Controlebezoek - Periodiek [Hfst 6.5]

Niet conform

Verslagnummer:
22/22052026/59332/69565/1

Inspectie adres: Zandbergstraat 7, 3471

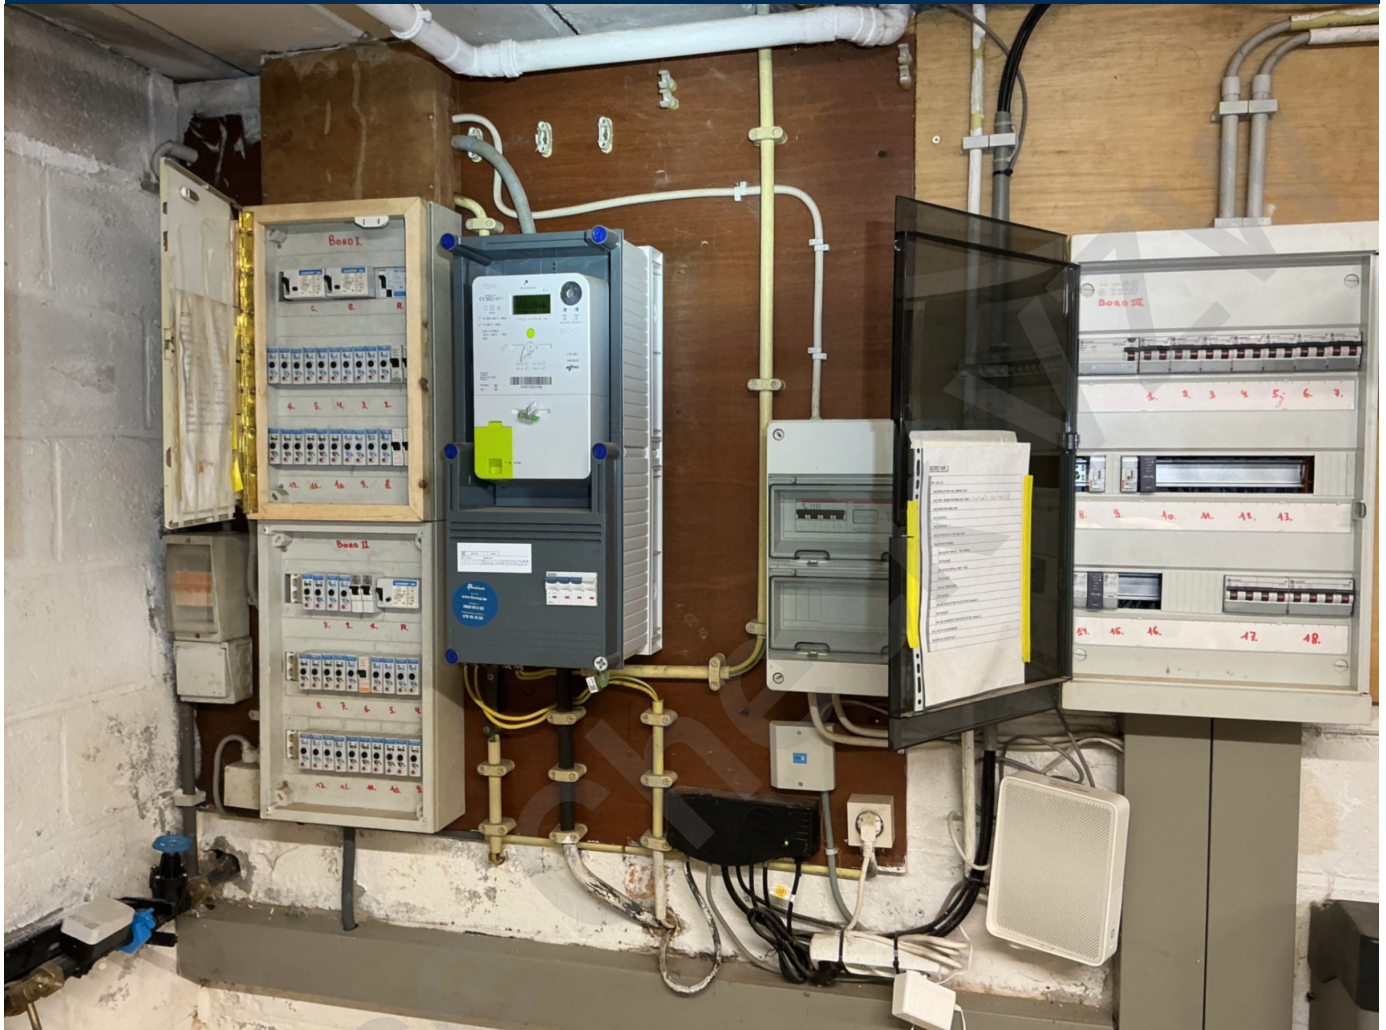
- De isolatieweerstand van de installatie is onvoldoende. - oAfd 6.4.5.1
- Extra opmerking: Zie bijlagen (rode omlijnning)
- Er bevinden zich differentieelstroombeschermingsinrichtingen van het type AC in de installatie, welke niet meer toegelaten zijn. - oAfd 5.3.5.3.a
